1.1 CONCEPTO TÉCNICO No. CT:	**5878**
1.2 ÁREA:	Técnica y de Gestión
1.3 COORDINACIÓN:	Investigación y Desarrollo
1.4 REFERENCIA CRUZADA RADICADO FOPAE:	2010ER10161
1.5 RESPUESTA OFICIAL No.	RO-43394

2.1 SOLICITANTE:	CURADURÍA URBANA No. 2
2.2 PROYECTO:	Edificio Jhon estrada
2.3 LOCALIDAD:	2. Chapinero
2.4 UPZ:	90. Pardo Rubio
2.5 BARRIO O SECTOR CATASTRAL:	Bosque Calderón
2.6 DIRECCIÓN:	Calle 57 No. 4-06
2.7 CHIP:	AAA0090FZSY
2.8 MANZANA CATASTRAL:	22
2.9 PREDIO CATASTRAL:	01
2.10 ÁREA (Ha):	0.0160
2.11 FECHA DE VISITA:	Julio 27 de 2010

Figura 1. Localización general del proyecto ubicado en la Calle 57 No. 4-06, en el Plano Normativo de Amenaza por Remoción en Masa del POT (Decreto 190 de 2004).

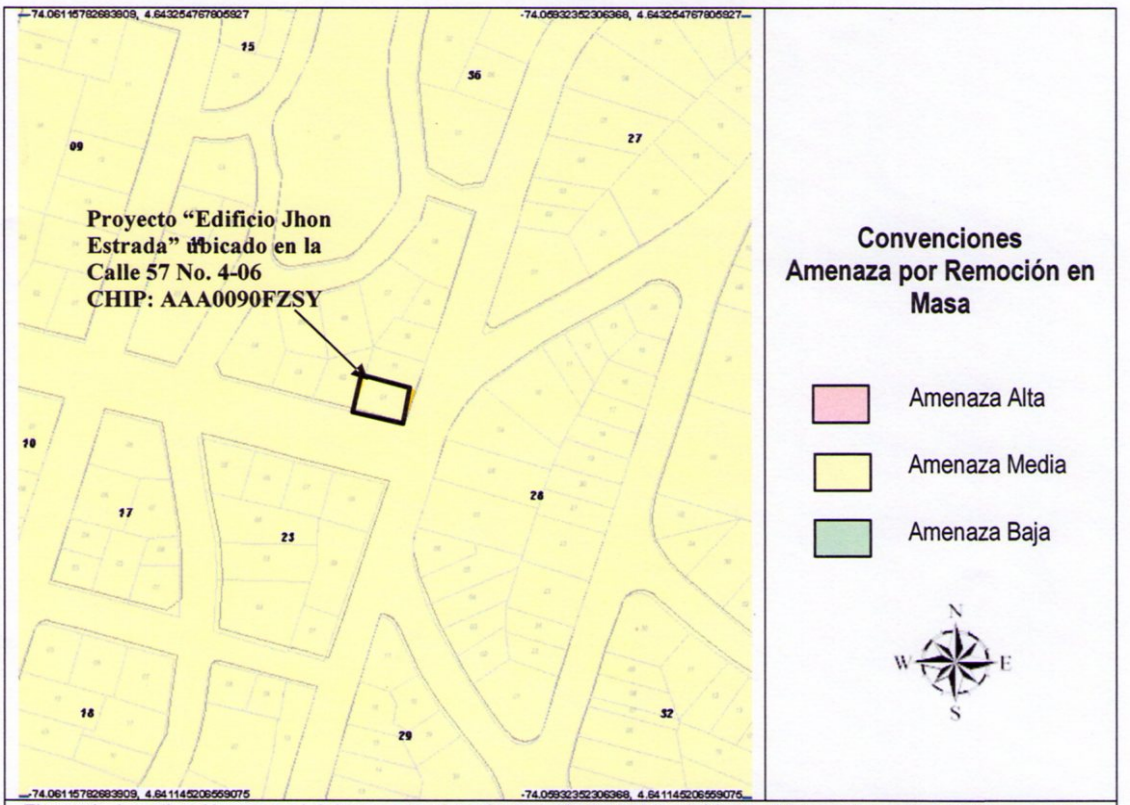
Conforme con el plano normativo de "Amenaza por Remoción en Masa" del Plan de Ordenamiento Territorial de Bogotá – POT, el sector donde se localiza el proyecto ubicado en la Calle 57 No. 4-06, de la Localidad de Chapinero, se encuentra en una zona de AMENAZA MEDIA por procesos de remoción en masa (Figura 1).

Fotografía No. 1. Edificación ubicada en el predio de la Calle 57 No. 4-06 de la localidad de Chapinero.

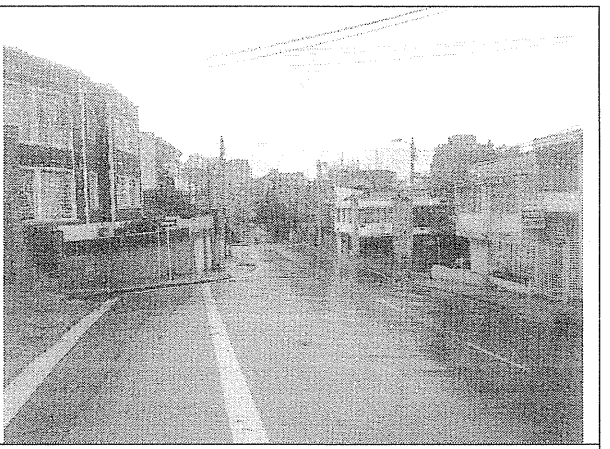
En el momento de la visita, en el predio objeto del presente concepto técnico, se encontró una edificación de dos niveles, la cual cuenta con acabados que impidieron mediante la inspección visual realizada, verificar el sistema estructural con la que fue construida (Fotografía No. 1). El sector en donde se emplaza la citada edificación posee una pendiente comprendida entre los 10° y 20° aproximadamente, se encuentra totalmente

consolidado y en el momento de la verificación técnica adelantada no evidenciaba daños o patologías que permitan identificar o definir la presencia de procesos de inestabilidad geotécnica en el área del proyecto (Fotografía No. 2). A pesar de lo anterior, se advierte que cualquier intervención que se realice, debe tener en cuenta la presencia de la infraestructura aledaña, por lo que el responsable del proyecto debe garantizar en todo momento la estabilidad general del lote y su entorno.

Finalmente, dada la morfología del terreno, se recomienda para la construcción del proyecto, realizar análisis de estabilidad de las intervenciones de tal forma que se garanticen factores de seguridad no solo para el proyecto sino para las construcciones e infraestructura adyacente.
